Prolongement  
du tramway  
à l'ouest

# PIECE H – MEMOIRE EN REPONSE A L'AVIS DE L'AUTORITE ENVIRONNEMENTALE ET EN REPONSE A L'AVIS DES COLLECTIVITES TERRITORIALES

Carte 2. Modification de Planches annexées à l'étude d'impact - Plan d'insertion modifié du tracé sur la Séquence 7 – traversée de la place du Maréchal de Lattre de Tassigny, source : SYSTRA

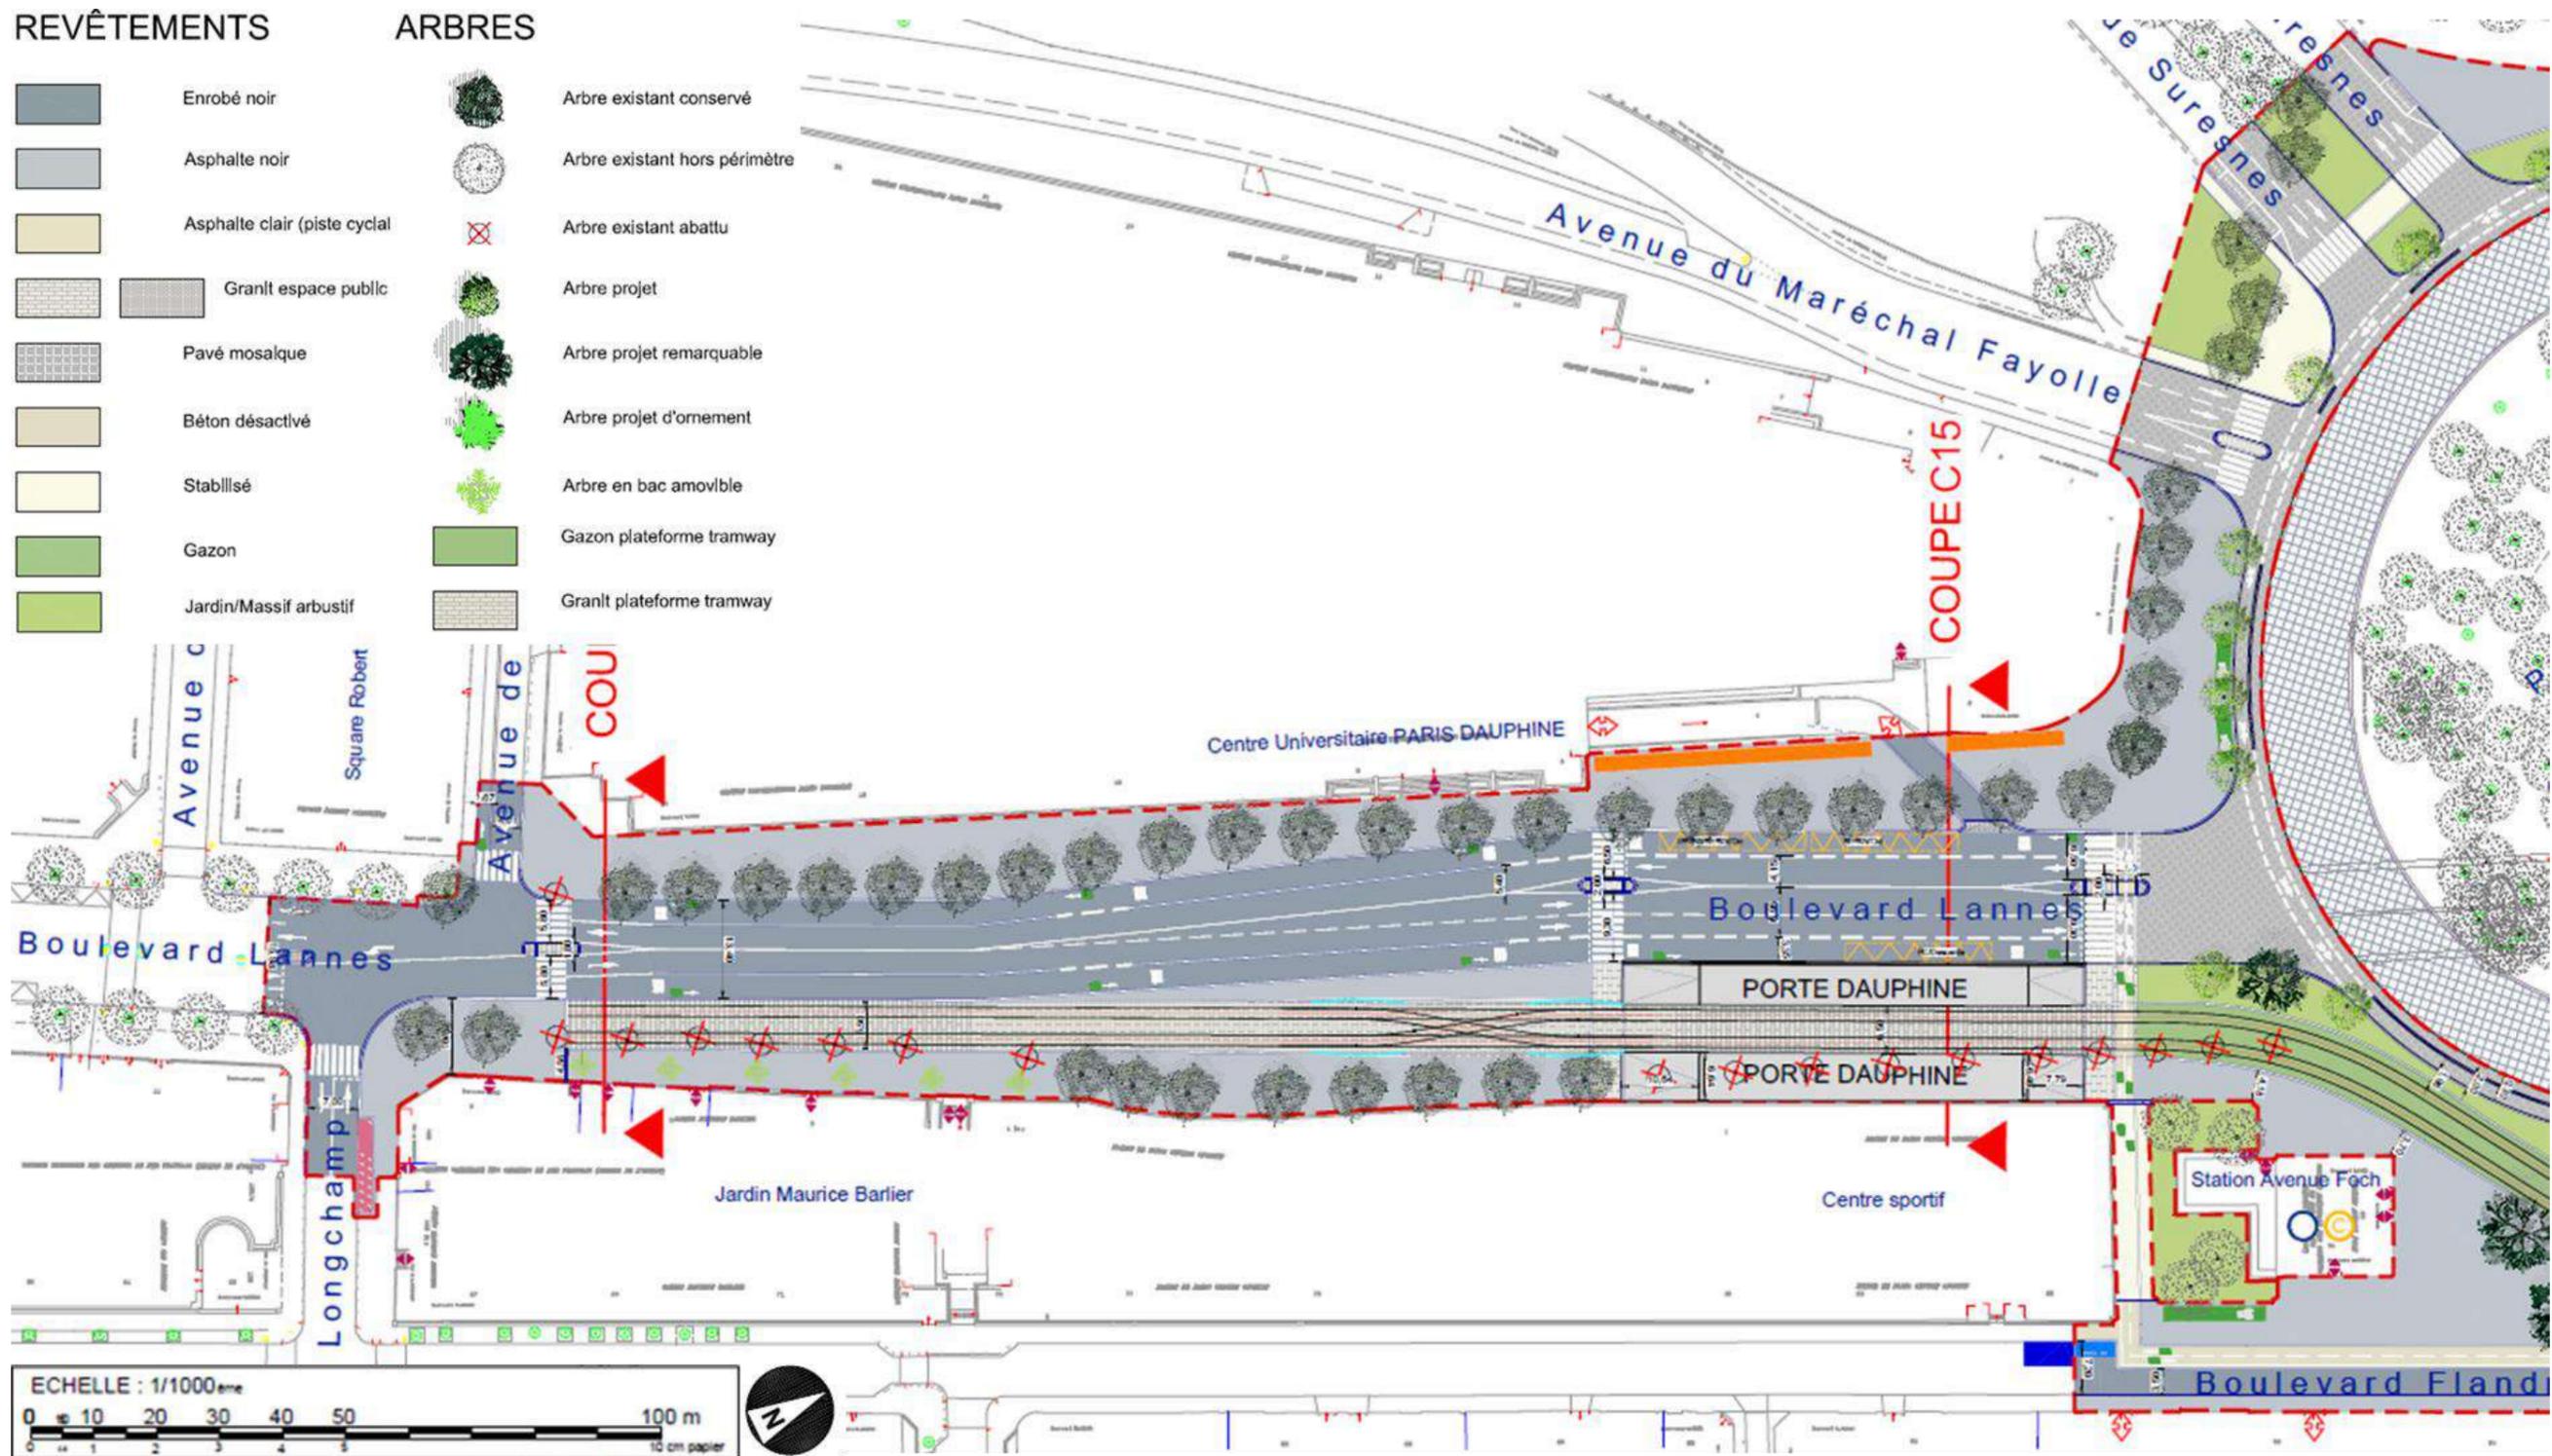
S'agissant de la modification apportée au règlement de la zone UV, qui formellement porte sur un champ plus large que ce qui est nécessaire au projet, la MRAe recommande également de rectifier l'amendement prévu au règlement de la zone UV afin d'en ajuster graphiquement la portée.

Cette mise en compatibilité du PLU est clairement présentée, hormis en ce qui concerne le champ d'application de la modification apportée au règlement de la zone UV, qui formellement porte sur l'ensemble de la zone UV, avec potentiellement un champ plus large que ce qui est strictement nécessaire pour la réalisation du projet. Ainsi, si l'on considère la carte ci-avant, des interventions seraient rendues possibles sur l'îlot central arboré de la Place du Maréchal de Lattre de Tassigny, ce qu'exclut la description du projet.

Cette proposition permet de marquer les principes ayant guidé l'insertion sur ce secteur en site classé :

Carte 3. Modification de Planches annexées à l'étude d'impact - Plan d'insertion modifié du tracé sur la Séquence 7 – terminus, station Porte Dauphine, source : SYSTRA

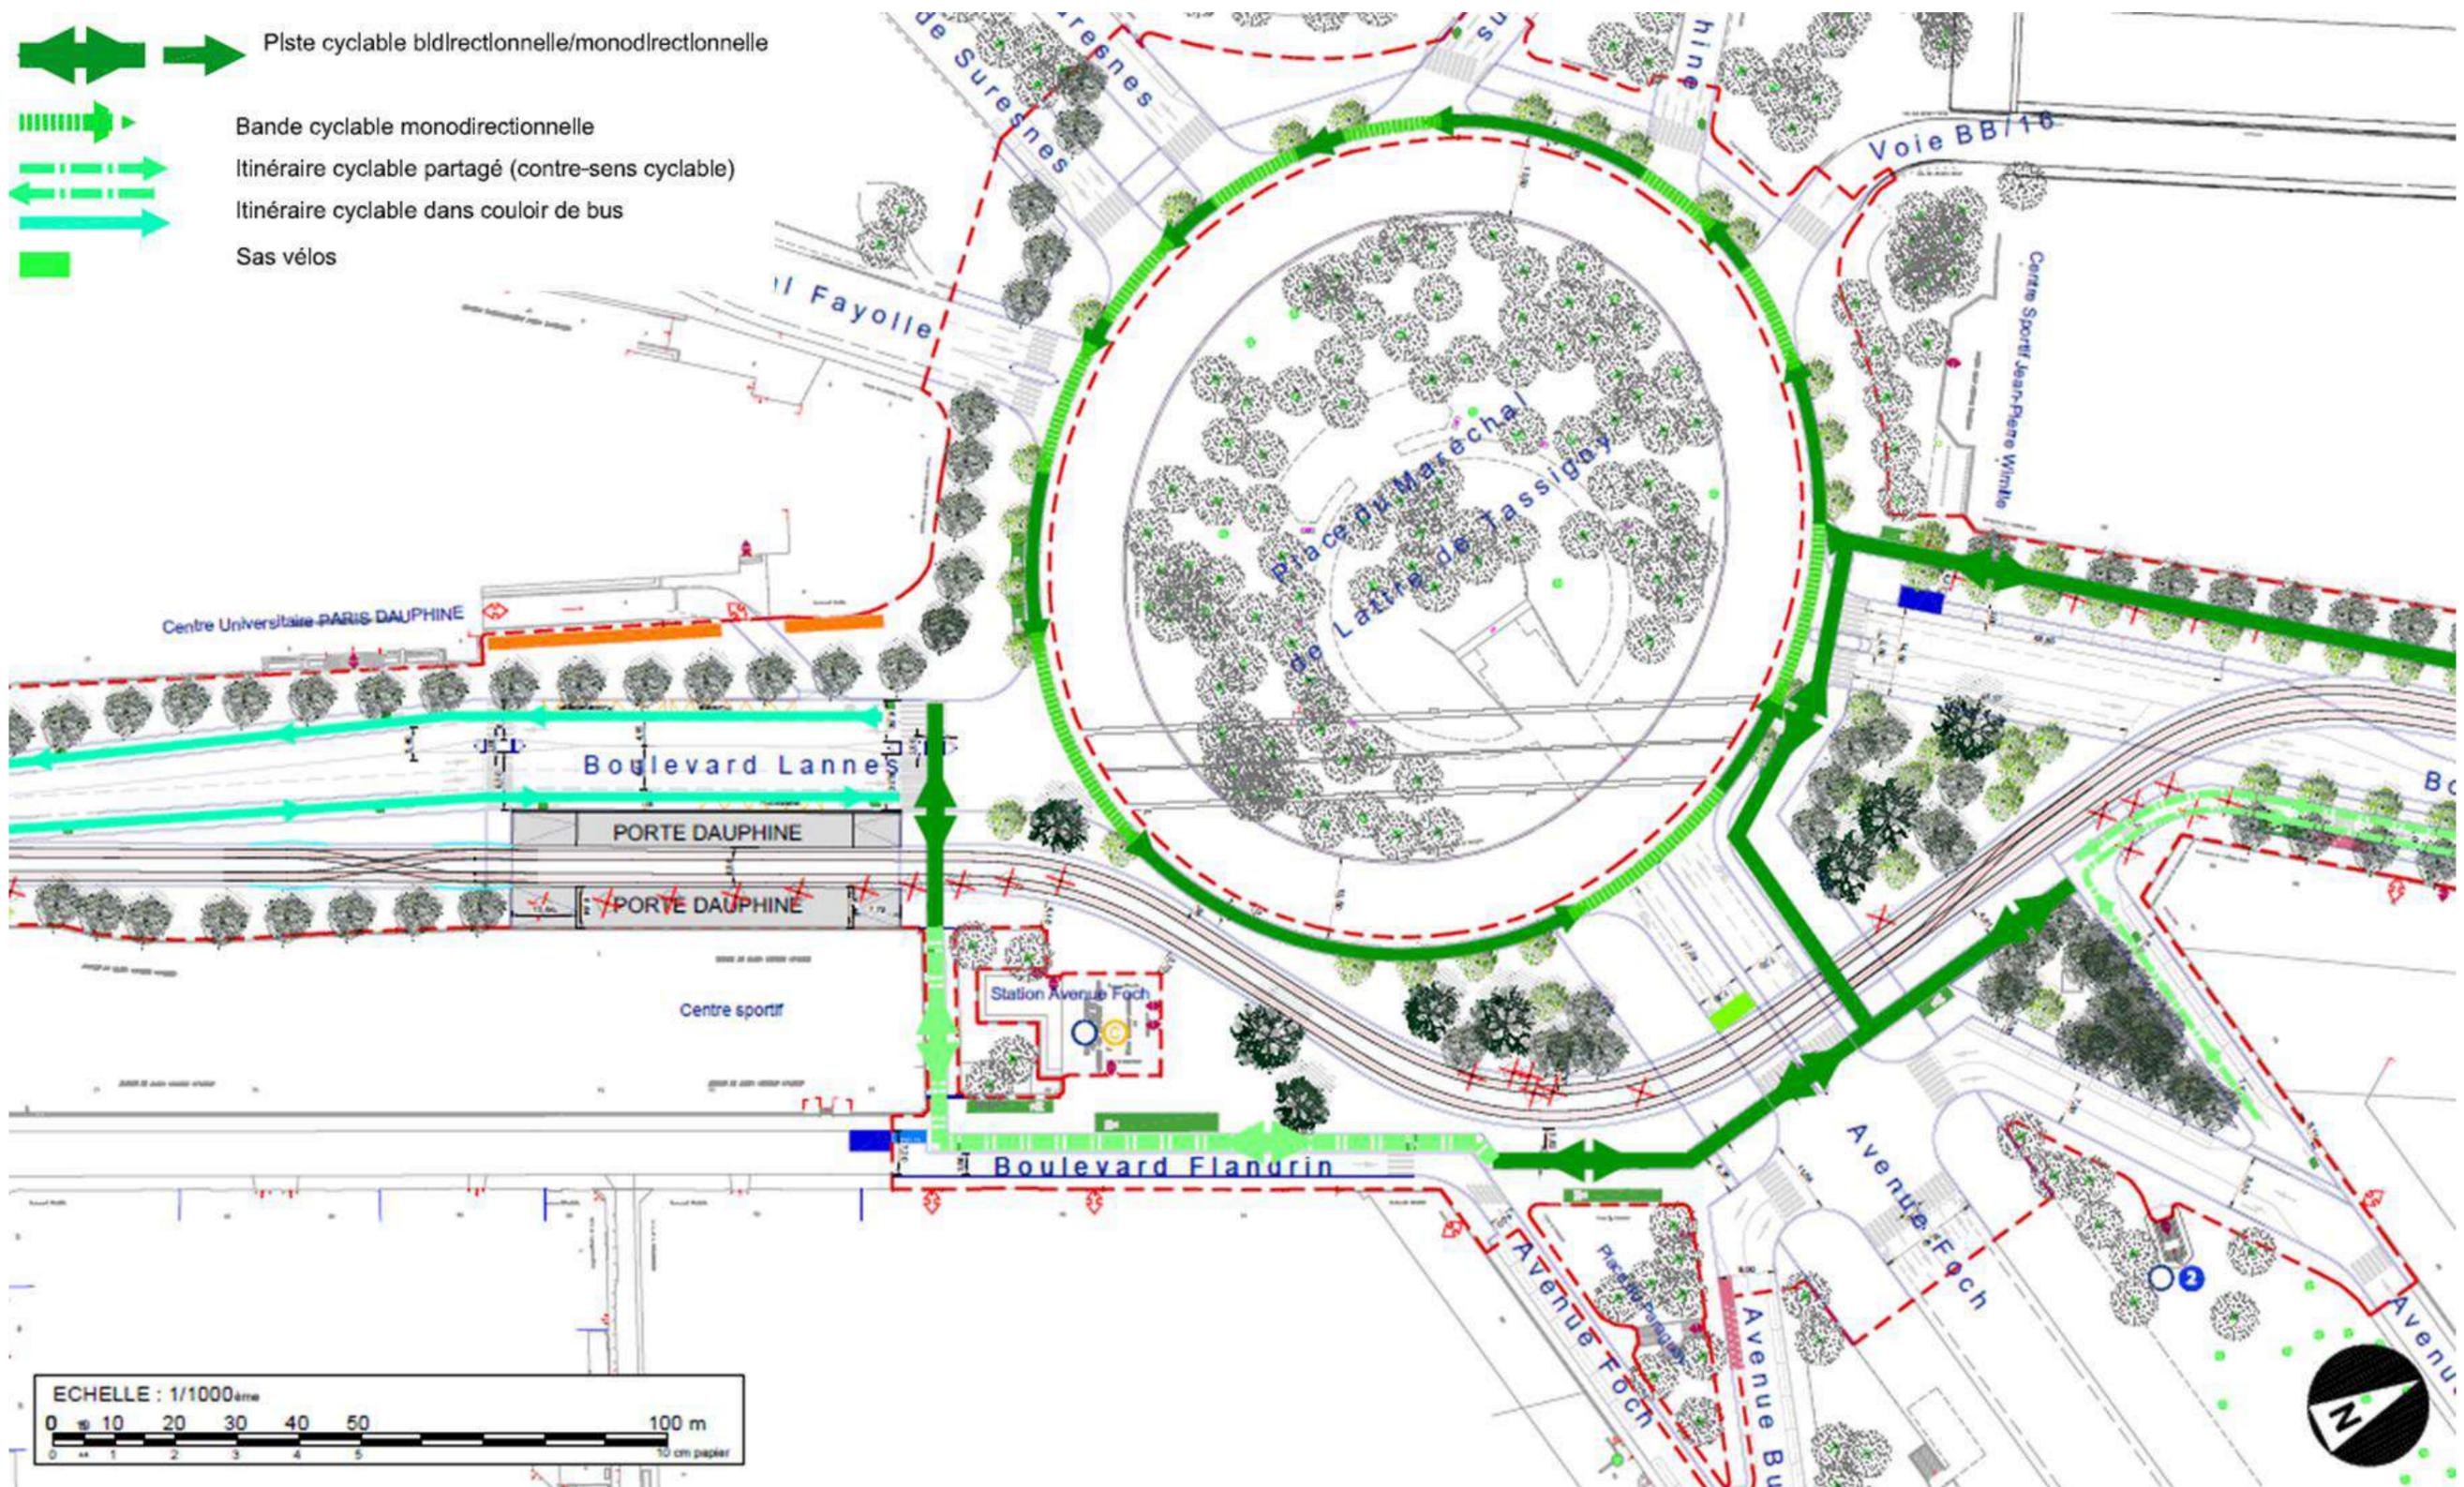
Les modalités d'implantation du projet tout au long du tracé sont présentées selon sept séquences d'insertion, en pièce D.1 « description du projet »<sup>6</sup>. Cette présentation est claire. Certains éléments restent à préciser, notamment en ce qui concerne la gestion de l'eau, l'alimentation électrique, le réseau de bus, la configuration du terminus, ainsi que le revêtement et la végétalisation des espaces publics.

Remarque n° 4 - Page 08 sur 23 de l'avis de la MRAe

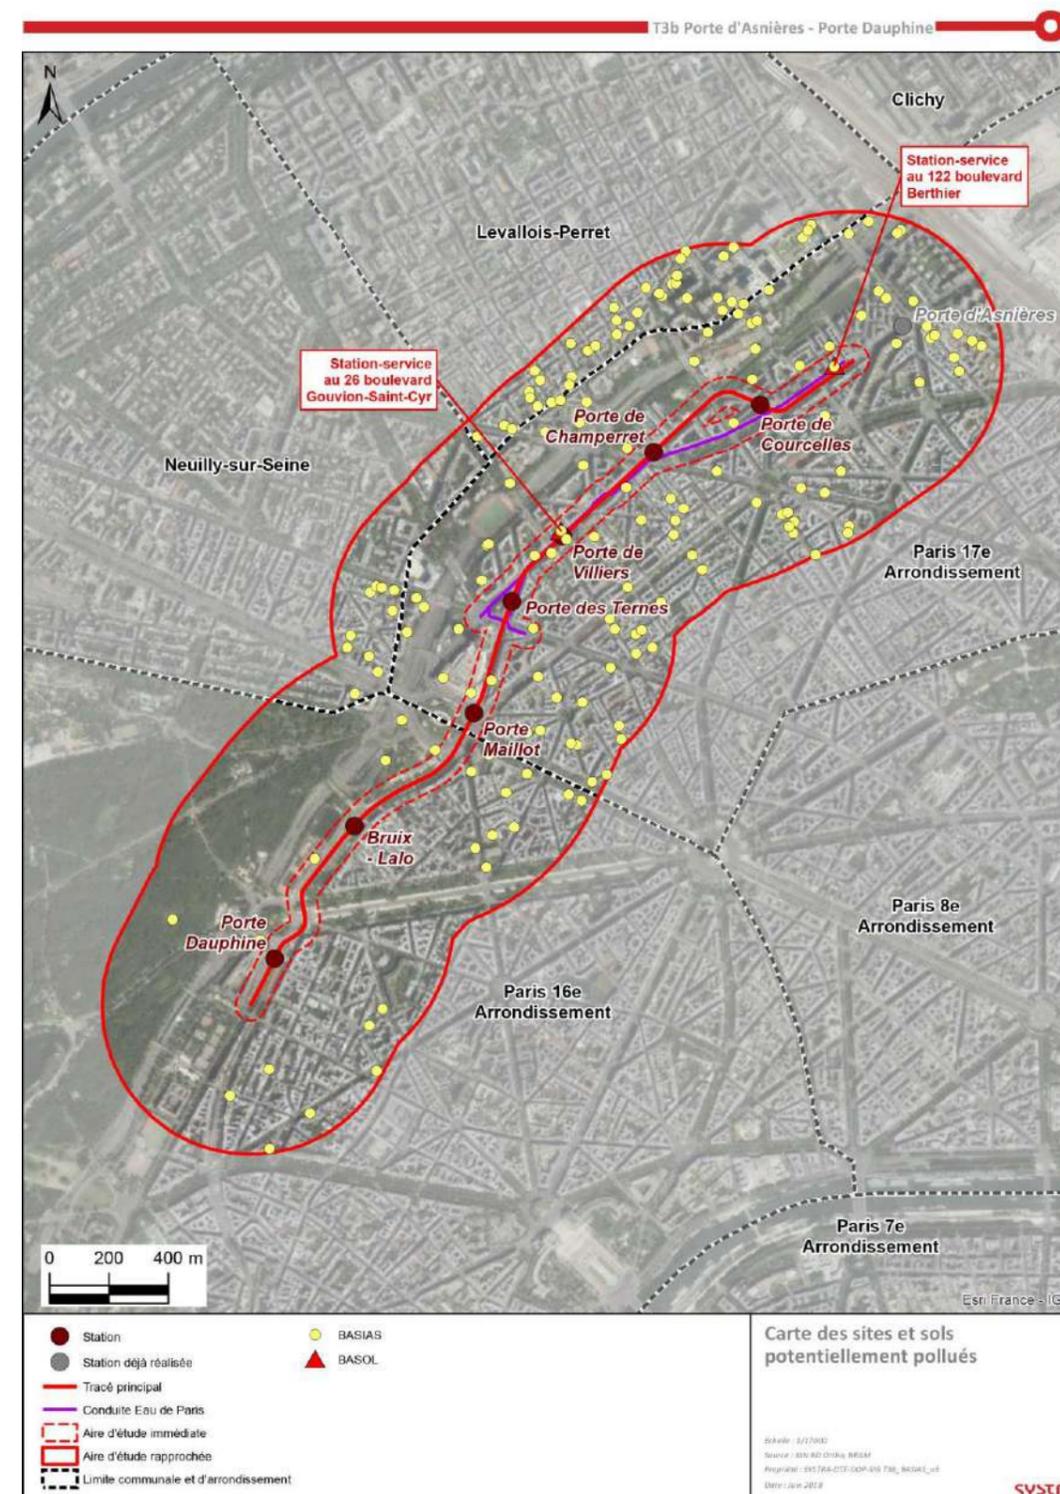
**« Le maître d'ouvrage anticipe également les projets en cours de réalisation sur le secteur, notamment l'aménagement de la zone d'aménagement concerté (ZAC) Clichy-Batignolles, le projet Éole de prolongement du RER E, la requalification de la Porte Maillot et l'extension du Palais des congrès, ainsi que l'implantation envisagée des bâtiments « Villes Multistrates » et « Milles arbres », issus de l'appel à projet « Réinventer Paris ». Ces projets seront notamment pris en compte au titre des effets cumulés (chapitre 4.5 du présent avis). »**

Remarque n° 21 - Page 13 sur 23 de l'avis de la MRAe

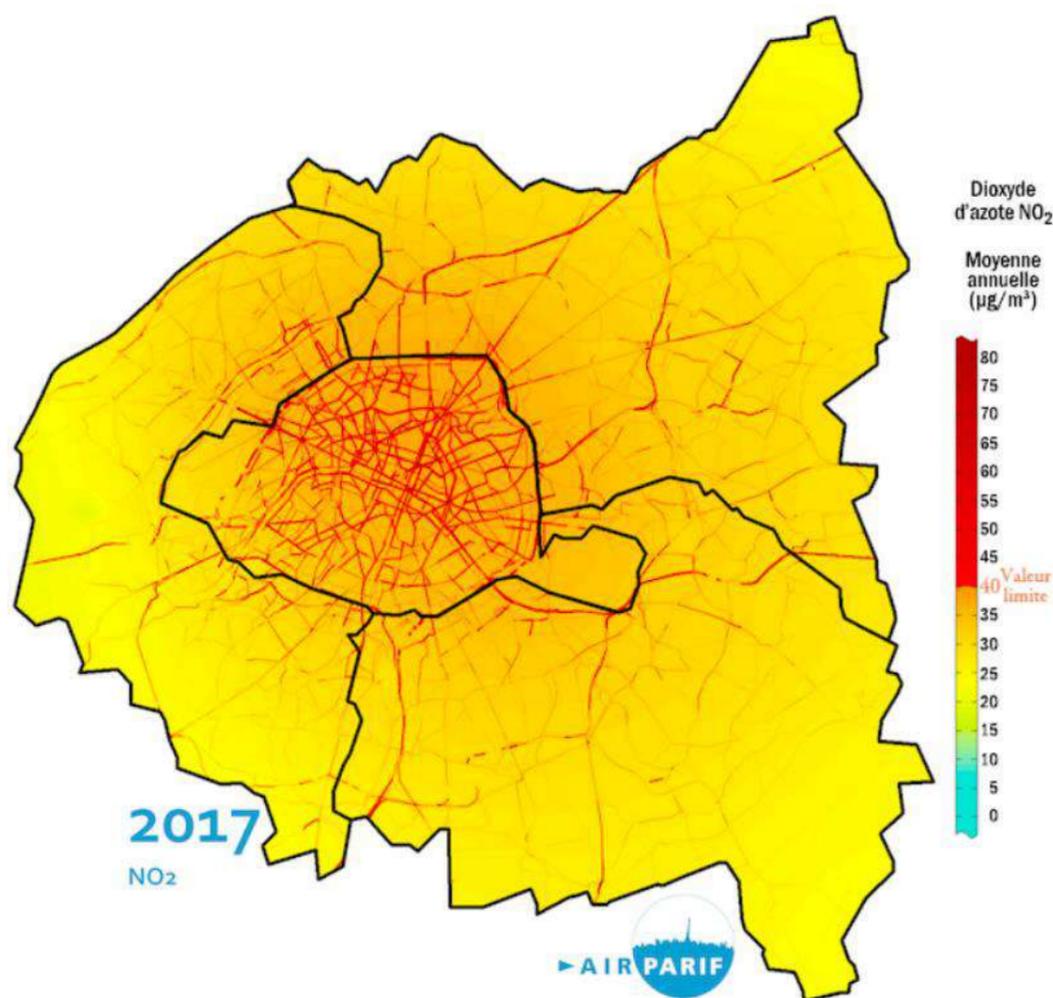
« (...) le dossier précise à juste titre que des dépassements de concentration en dioxyde d'azote, particulièrement important à proximité des axes routiers, sont régulièrement observés en Île-de-France : il convient pour la MRAe de quantifier ce phénomène. »
